島根原子力発電所 2 号炉 運転中の原子炉における 炉心損傷防止対策の有効性評価について (コメント回答)

令和元年11月
中国電力株式会社

審査会合での指摘事項に対する回答（1/8）

図219-1 原子炉圧力の推移 (長期TB)

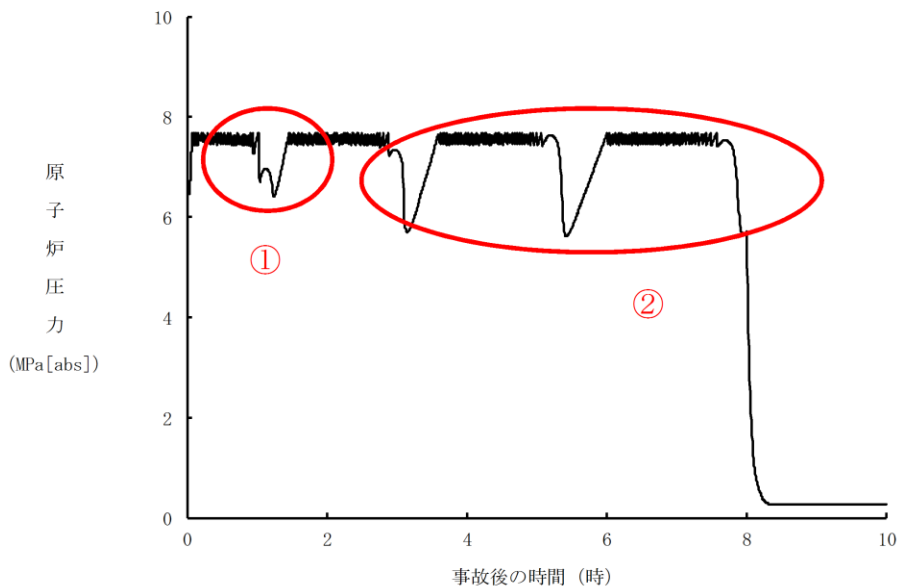
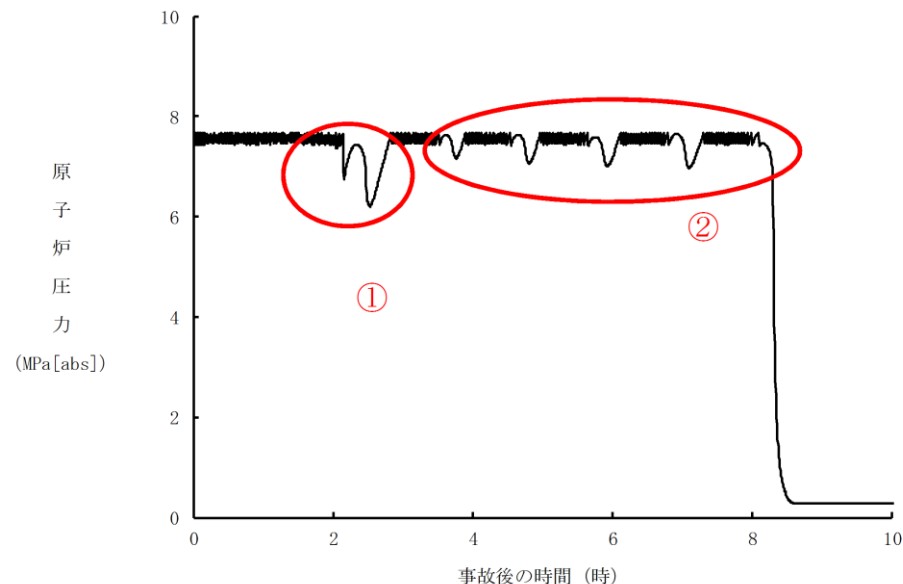
長期TBとTBUで原子炉圧力の推移の挙動 (圧力変動幅, 変動時期) が異なることについて, 逃がし安全弁の機能や高圧原子炉代替注水系の注水流量等の観点から説明すること。また, トレンド全般で, 動作する逃がし安全弁の機能 (逃がし弁機能, 安全弁機能) が異なる場合は区別して記載すること。

両者の原子炉圧力の推移図において, 事象発生およそ8時間後の原子炉急速減圧までの間に数回一時的な原子炉圧力の低下挙動があり, これは原子炉注水に伴う炉水位回復によるものであるが, その圧力変動幅及び変動時期に相違がある。相違理由としては, 注水系の起動タイミング, 注水系の流量設定及び水位制御の違いから現れているものである。

表219-1のとおり、TBUの方が長期TBよりも注水開始時間が遅く、注水量も少ないことから、注水開始から原子炉水位高 (レベル8) 到達までに必要な注水期間が長くなり、原子炉圧力低下タイミングが遅くなる。

原子炉水位回復以降は、崩壊熱による水位低下に伴い各注水系による水位制御を行うこととなるが、表219-1のとおりTBUの方が水位制御間隔が狭いことから、水位低下に伴う運転頻度が長期TBよりも多くなる一方で炉圧低下幅としては小さくなる。

図221-1 原子炉圧力と逃がし安全弁蒸気流量の関係

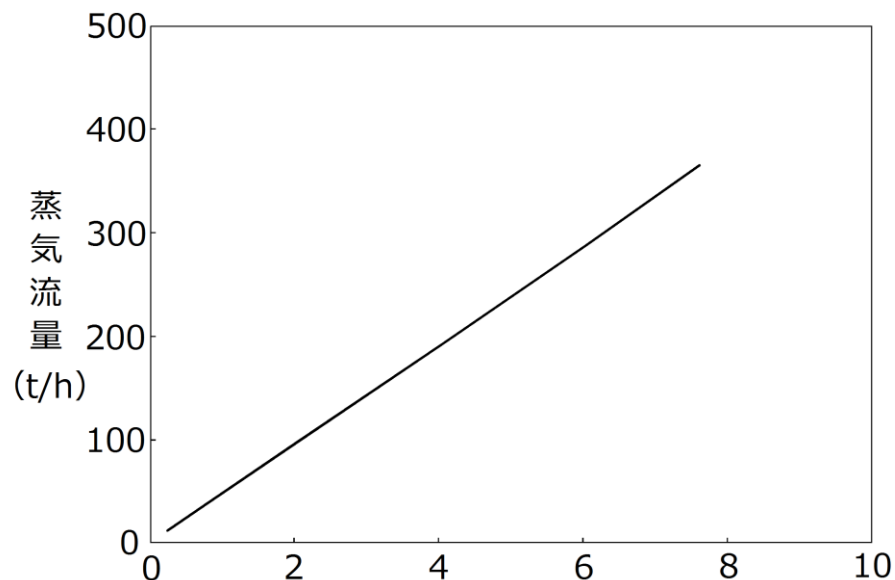
逃がし安全弁1個開固着の放出量の設定根拠を説明すること。

- 逃がし安全弁12個について、吹出圧力、弁個数及び吹出量の関係は下表のとおりであり、吹出量については、下図のとおり、原子炉圧力に応じて放出される蒸気流量が変化するように設定している。
- 「全交流動力電源喪失 (外部電源喪失 + D G 失敗) + S R V 再閉失敗 + H P C S 失敗」シナリオにおいて開固着を想定する逃がし安全弁1個の設定については、逃がし弁機能の設定圧力が最も低い7.58MPa[gage]の2個のうち1個が閉止せず開固着するものとしている。

図222-1 原子炉水位 (シユラウド内外水位) の推移

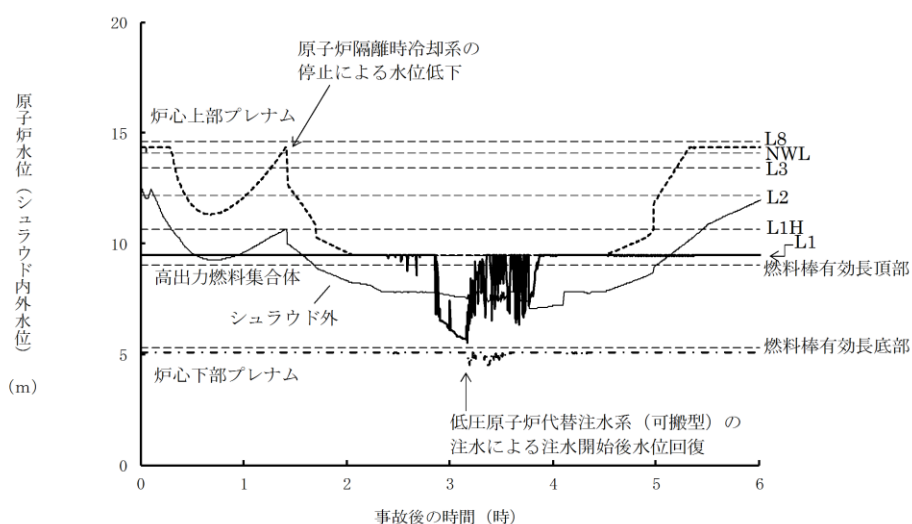
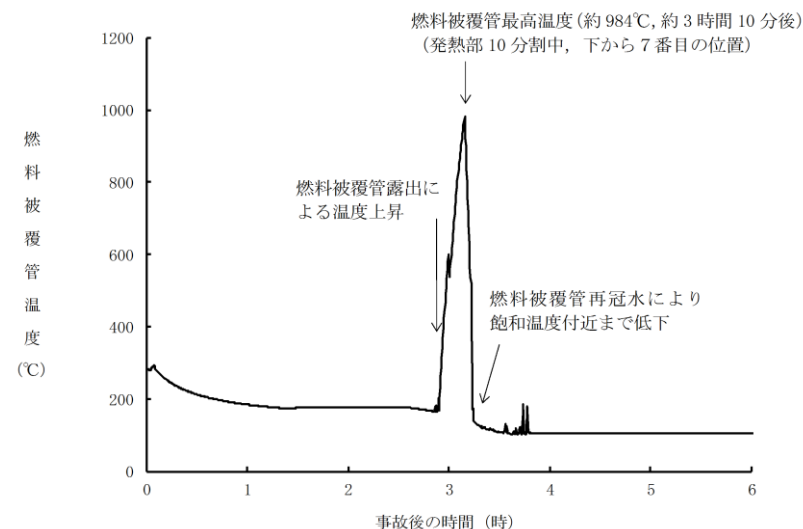
- 指摘事項 (第742回審査会合 (令和元年7月9日) T B P)
減圧・注水開始操作の時間余裕の評価において、ベースケースから原子炉減圧操作を遅らせた場合について追加で解析評価しているのであれば、トレンドを示し説明すること。
- 回答
 - 減圧・注水開始操作の時間余裕の評価において、操作開始時間50分遅れケース (燃料破裂あり) について結果を以下の通り示す。

図223-1 原子炉圧力の推移
(操作開始時間45分遅れケース)

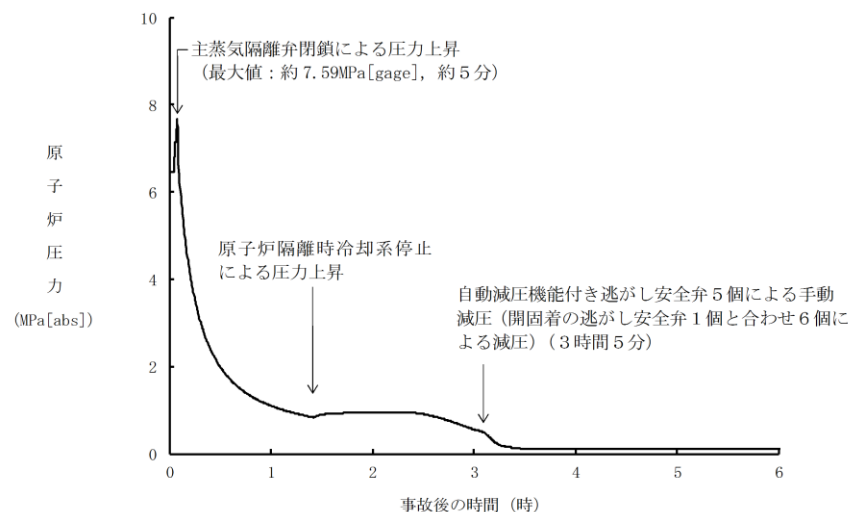
- 指摘事項 (第742回審査会合 (令和元年7月9日) T B P)
減圧・注水開始操作の時間余裕について、「原子炉圧力低下により原子炉隔離時冷却系を停止させた後、原子炉圧力の再上昇により再起動させる」とあるが、有効性評価の解析条件と実際の手順との関係を整理した上で、原子炉隔離時冷却系の運転継続について説明すること。

- 解析では、原子炉隔離時冷却系の運転継続の不確かさを踏まえ、原子炉圧力が設計圧力 (0.74MPa (gage)) まで低下した時点で原子炉隔離時冷却系を停止し、再起動はしない条件としており、減圧・注水開始操作の時間余裕として、45分あることを確認している。
- 実際の手順では、原子炉隔離時冷却系の停止以降においても、原子炉圧力が設計圧力 (0.74 MPa (gage)) まで再上昇した場合には、原子炉隔離時冷却系を再起動し原子炉水位を回復させる手順としている。
- このため、再起動を行った場合及び設計値よりも低い圧力まで原子炉隔離時冷却系の運転継続が可能である場合には原子炉水位の回復が見込めることから、余裕時間は上記評価結果の45分よりも長くなるものとする。

図227-1 原子炉水位の推移

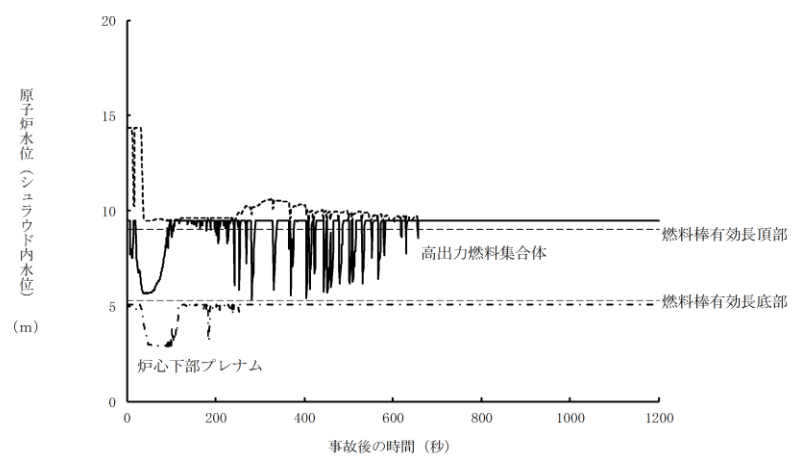
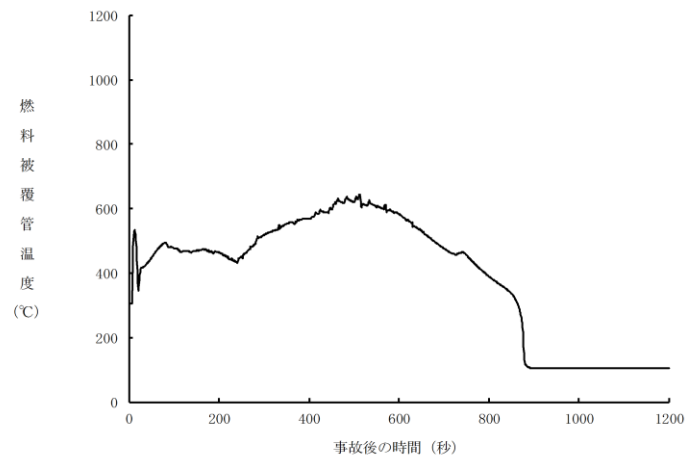
- 崩壊熱除去機能喪失に含まれる事故シーケンス全てについて、残留熱除去機能喪失及び取水機能喪失の両方あるいはどちらかを考慮しているのかを明らかにした上で、重要事故シーケンスで示している対策で有効性があることを説明すること。
- 冷却材喪失を起因とする事故シーケンスのうち格納容器過圧・過温破損で有効性を確認したとしているものについて、炉心損傷防止のシーケンスとして選定しているのであれば、炉心損傷防止として有効性を説明すること。

- 評価事故シーケンス：「冷却材喪失(大破断 L O C A) + 高圧炉心冷却失敗 + 崩壊熱除去失敗」
- 大破断LOCAを起因とする場合は，事象初期に炉心が露出するため燃料被覆管温度が上昇するが，低圧炉心スプレイ系及び残留熱除去系（低圧注水モード）を用いた原子炉注水により，炉心損傷を防止できることを確認した。

図229-1 原子炉「急速減圧」操作概要

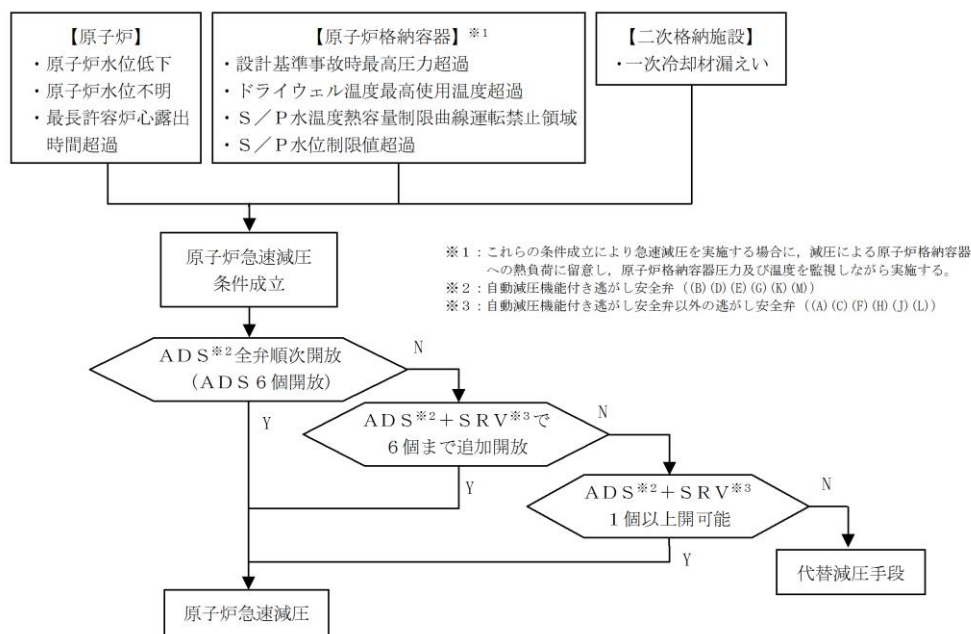
- 指摘事項 (第748回審査会合 (令和元年7月25日) 崩壊熱除去機能喪失)
逃がし安全弁の解析条件について, 実際の手順との差異に伴う影響に対する考え方, 他事故シーケンスとの条件設定の差異に対する考え方及び急速減圧に必要な最小弁数との関係を整理して説明すること。
- 指摘事項 (第790回審査会合 (令和元年10月31日) LOCA時注水機能喪失)
主要解析条件における「逃がし安全弁の弁数」はLOCA, ISLOCAでは「6弁開」であるが, 長期TB, TWでは「2個開」となっているため, 他の事故シーケンスも含めて, 逃がし安全弁個数の考え方を整理して説明すること。

- 運転手順では, 図229-1に示すとおり, 手動操作により急速減圧を実施する際の逃がし安全弁の個数は6個と定めており, 6個使用できない場合は, 急速減圧に必要な最小個数である1個以上を使用することとしている。
- TB及びTWシナリオについては, 原子炉隔離時冷却系等の高圧注水に成功し, 炉心は冠水維持している事象であるため, 減圧弁数として, 先行の状況も踏まえて2個に設定し, 対策の有効性を確認したものである。

図230-1 水位不明判断曲線

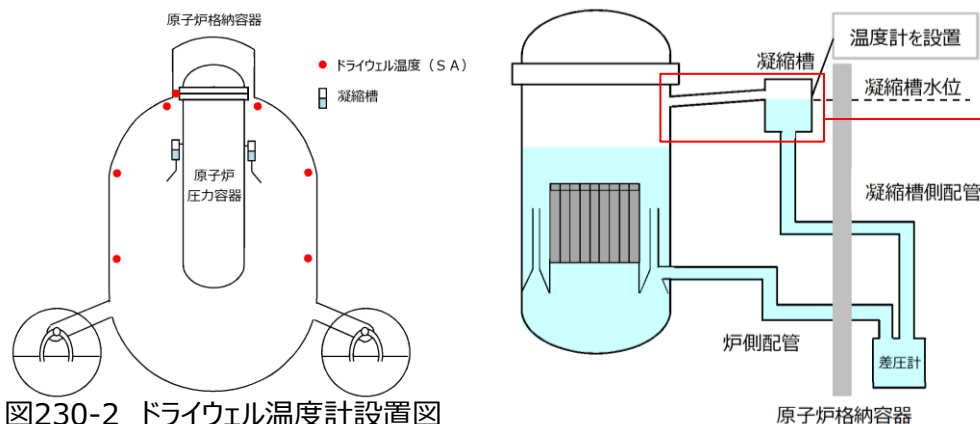
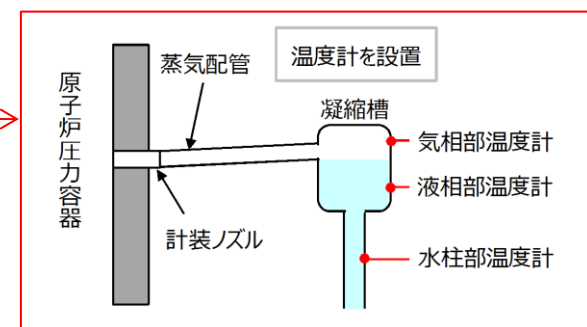
- 指摘事項 (第748回審査会合 (令和元年7月25日) 崩壊熱除去機能喪失) 重大事故等発生時, 原子炉水位計の凝縮槽に水が無い場合は, 水位不明判断曲線により判断が可能なのか, 詳細に説明すること。

- 原子炉水位不明については, 現状以下により確認している。
 - ・原子炉水位の電源が喪失した場合
 - ・各原子炉水位の指示値にばらつきがあり, 原子炉水位が燃料棒有効長頂部 (TAF) 以上であることが判定できない場合
 - ・水位不明判断曲線の「水位不明領域」に入った場合 (図230-1)
- 水位不明判断曲線の確認に使用している「原子炉圧力計」及び「ドライウェル温度計」はSA計器であること及び複数あるドライウェル温度計のうち, 1点 (図230-2) でも水位不明領域に入った場合は凝縮槽内の水が蒸発したものとみなし, 保守的に原子炉水位不明と判断 (実際には, ドライウェル内の1点のみの温度上昇では, 凝縮槽内の水が即座に蒸発することは考えにくい) することから, 上記の基準で対応は可能である。
- なお, 原子炉水位計の健全性を更に確実に検知するため, 凝縮槽内の水位が適正に維持されていることを確認することを目的として図230-3のとおり凝縮槽に温度計を設置 (自主) し, 以下を水位不明判断の確認項目に加える。
 - ・凝縮槽液相部温度と気相部温度がほぼ一致し, 有意な差が認められない。

図233-1 燃料被覆管温度の時間変化とノード位置 (TRACGコード)

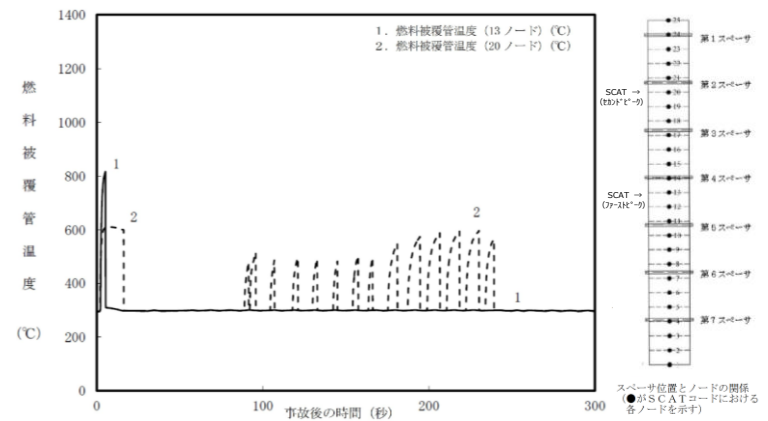
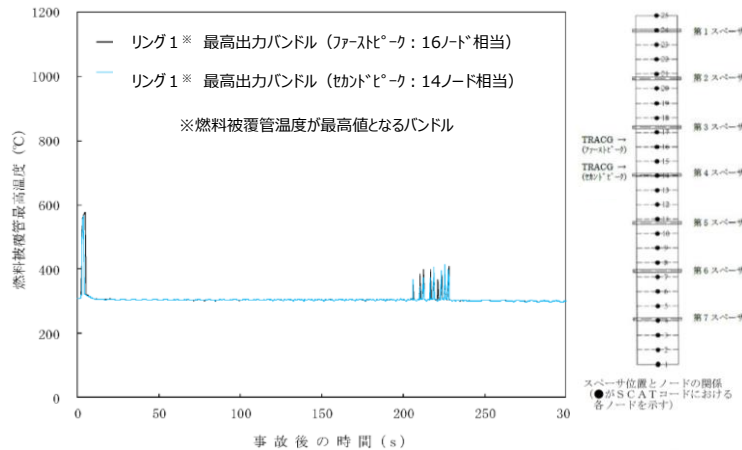
- 指摘事項 (第748回審査会合 (令和元年7月25日) 原子炉停止機能喪失)
TRACGコードによるATWS解析の燃料被覆管温度について, それぞれのピーク値を示すノードを示すこと。

- 図233-1にTRACGコード, 図233-2にSCATコードの各燃料被覆管温度の時間変化とノード位置を, 表233-1に各解析コードにおけるノードのピーク値を示す。
- SCATの軸方向出力分布は中央ピークで固定であり, 給水加熱喪失時に入口サブクール度が増加するので, 1次ピークよりも上部のノードで2次ピークが発生する。
- TRACGの軸方向出力分は事象進展に応じて変化するため, 給水加熱喪失時に入口サブクール度の増加に伴って軸方向出力分布が事象初期よりも下部ピークとなる。そのため, 1次ピークよりも下部のノードで2次ピークが発生する。

図234-3 PWR燃料棒の軸方向完全拘束条件下での急冷破断試験結果

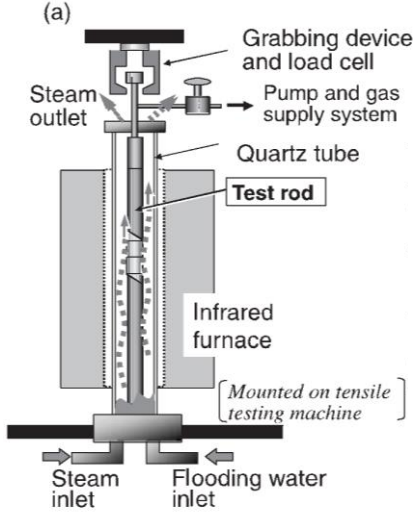
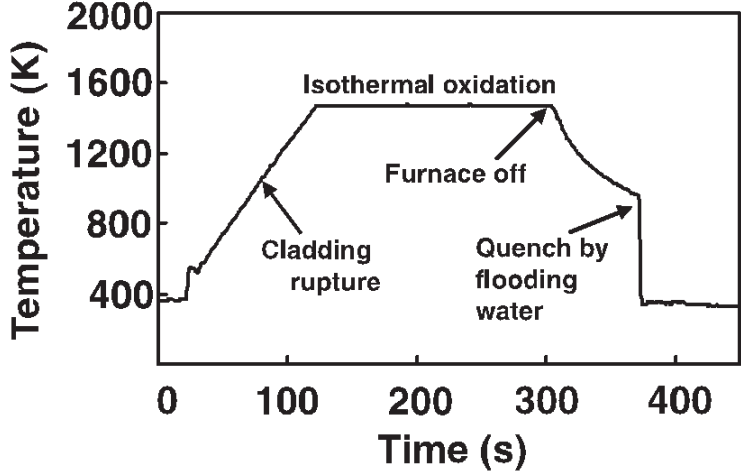
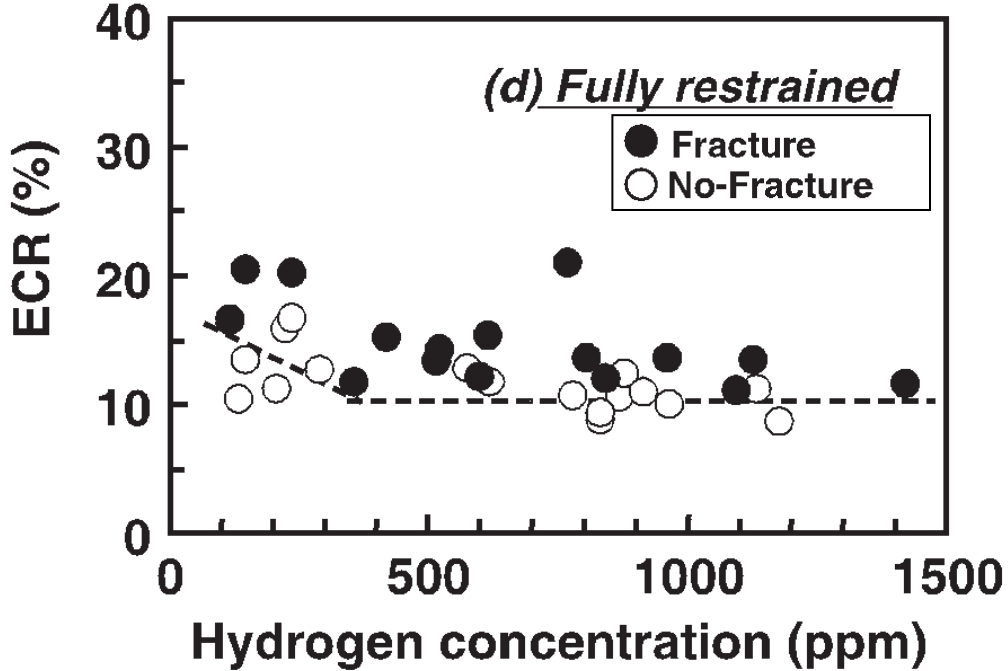
■ 指摘事項（第748回審査会合（令和元年7月25日）原子炉停止機能喪失）
燃料被覆管の健全性の判断について、判断基準と比較している有効性評価での燃料被覆管表面温度の精度について説明すること。また、軸方向のサーマルショックによる燃料被覆管の健全性への影響もあわせて説明すること。

➤ 燃料の事故時健全性確認を目的に実施された、リウエット時の軸方向拘束条件下での急冷破断試験^[2]の知見をもとに、TCシーケンスにおける軸方向のサーマルショックによる燃料破損の可能性を検討した。以下に急冷破断試験の概要を示す。

- 急冷破断試験の結果を図234-3に示す。
ECR (化学量論的酸化量) が10%以下の被覆管は, 完全拘束条件下で約600℃の急冷によるサーマルショックを受けても健全であった。

図235-3 累積起動デマンド数に対する累積故障件数の傾向 [1]

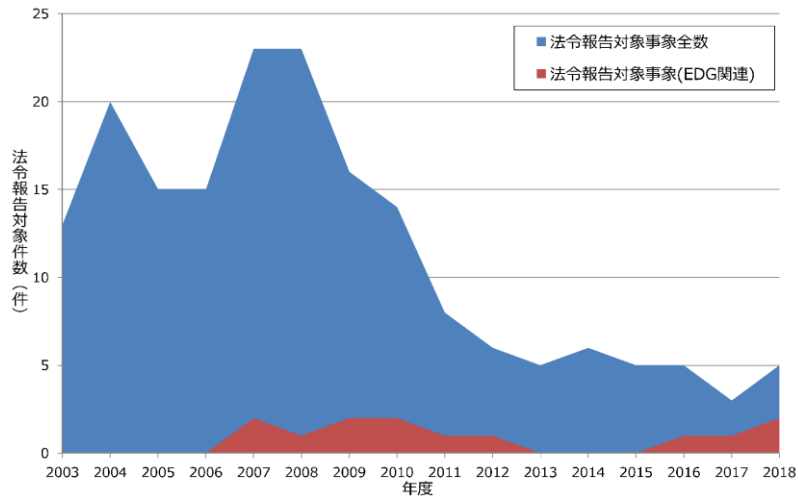
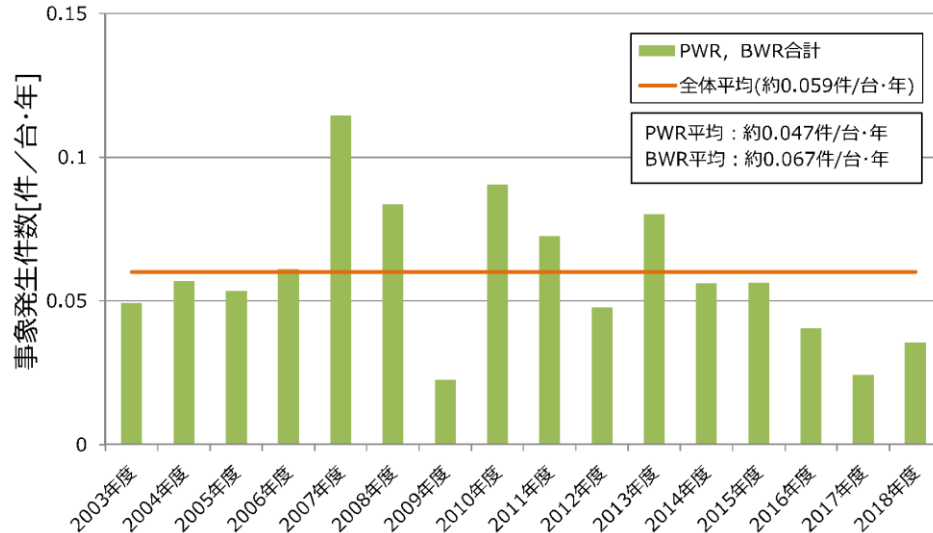
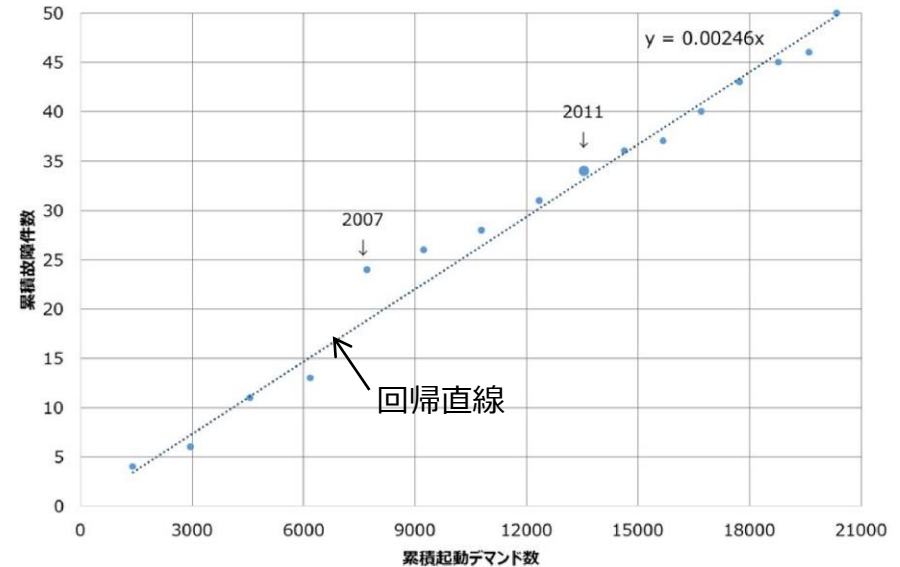
- 指摘事項 (第701回審査会合 (平成31年4月9日))
 - 非常用ディーゼル発電機の機器故障率については、至近の非常用ディーゼル発電機のトラブル状況を踏まえた上で適切に評価すること。
 - P R A 評価でプレコンディショニングをした非常用ディーゼル発電機の機器故障率データを使用することは適切でないため、どのようなデータを用いた評価が可能かについて検討した上で再度説明すること。

- 非常用D / G故障の年度毎の発生件数は図235-2に示すように若干ばらつきがあるが、図235-3の傾向分析は概ね回帰直線の上に乗っているため、故障率の観点では、各年度で概ね同様の傾向を示している。

図240-1 燃料被覆管温度の推移

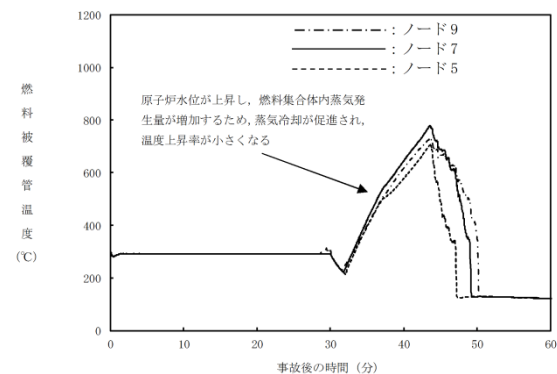
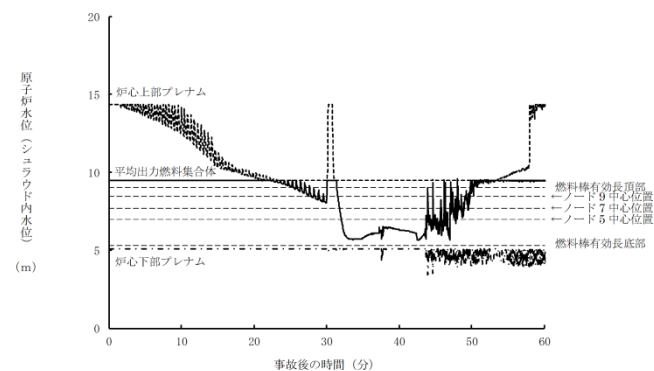
- 指摘事項（第790回審査会合（令和元年10月31日）L O C A時注水機能喪失）
燃料被覆管温度について，露出時間の差異，蒸気による影響を踏まえて，燃料被覆管温度が最も高くなるノードを説明すること。
- 回答
 - ノード5，7，9を比較した場合，軸方向の出力はノード5が最も高く設定されているため，燃料被覆管温度は高くなる傾向となる。
 - 一方で，露出時間はノード9が最も長いため，燃料被覆管温度は高くなる傾向となる。また，露出している期間の蒸気温度は，燃料集合体下部方向からの蒸気流動により，燃料集合体軸方向上方のノードが高くなるため，ノード9が最も高くなり，燃料被覆管温度は高くなる傾向となる。

- 以上の関係により，「L O C A時注水機能喪失」については，ノード7の燃料被覆管最高温度が最も大きくなる。

図244-1 原子炉建物内の雰囲気温度の推移

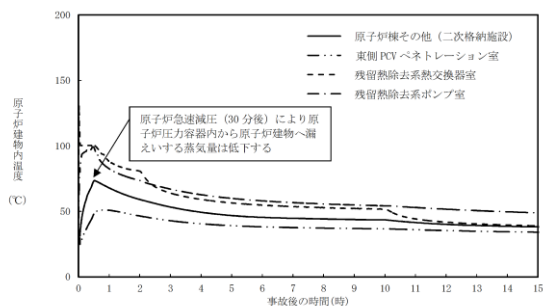
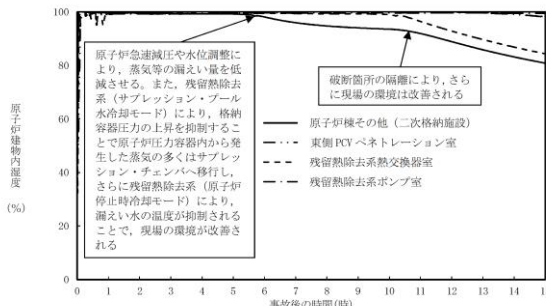
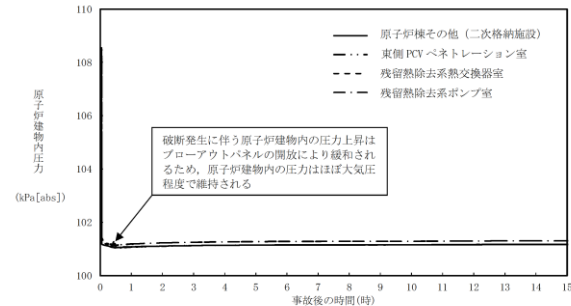
弁の隔離場所へのアクセスルートについて、有効性評価として評価しているA系以外の系統についてもアクセス性や環境条件等を詳細に説明すること。

- 有効性評価の解析においては、A-残留熱除去系 (低圧注水モード) 注入ラインにてISLOCAが発生するものとし、A-残留熱除去系熱交換器 (A-残留熱除去系熱交換器室) 及びA-残留熱除去系圧力スイッチ (A-残留熱除去系ポンプ室) からの漏えいを考慮して、図244-1～図244-3のとおり環境条件評価している。また、現場作業における作業の想定時間は1時間 (所要時間目安40分) であり線量率は、1.3mSv/hと評価している。

図245-2 評価モデル上の原子炉冷却材漏えい水及び蒸気の伝播経路 (ブローアウトパネル開放直後の状態)

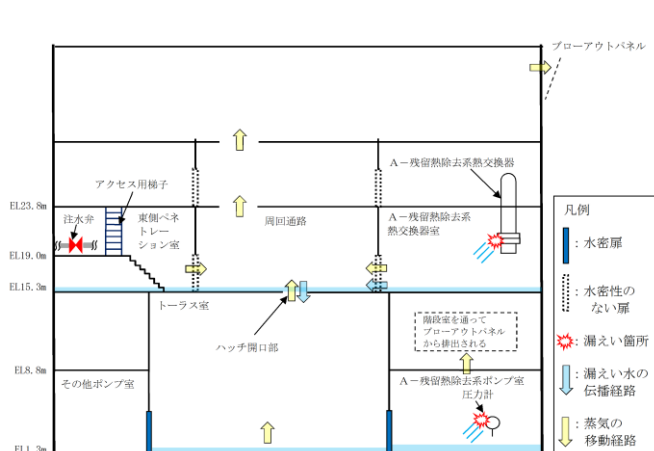
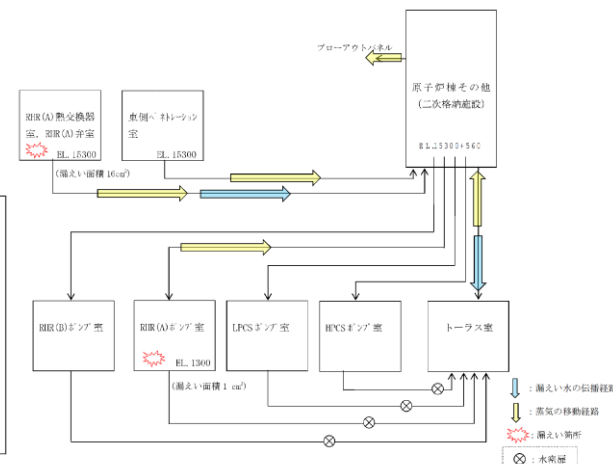
■ 指摘事項 (第790回審査会合 (令和元年10月31日) ISLOCA)

➤ 解析結果に基づく、原子炉建物内イメージ及び評価モデル上での蒸気の放出経路を図245-1及び図245-2に、蒸気の滞留範囲を図245-3に示す。

➤ 図245-2に示すように、漏えい箇所からの蒸気及び溢水の伝播区画において発生した蒸気は、各隣接区画の圧力差に応じて「原子炉棟その他 (二次格納施設)」内を移動し、原子炉建物内の圧力や温度を一時的に上昇させる。

原子炉建物内の圧力上昇に伴い、ブローアウトパネルが開放された以降は、「原子炉棟その他 (二次格納施設)」から環境への蒸気の放出の流れが支配的となるため、「原子炉棟その他 (二次格納施設)」からその他ポンプ室等への蒸気の流入はない。
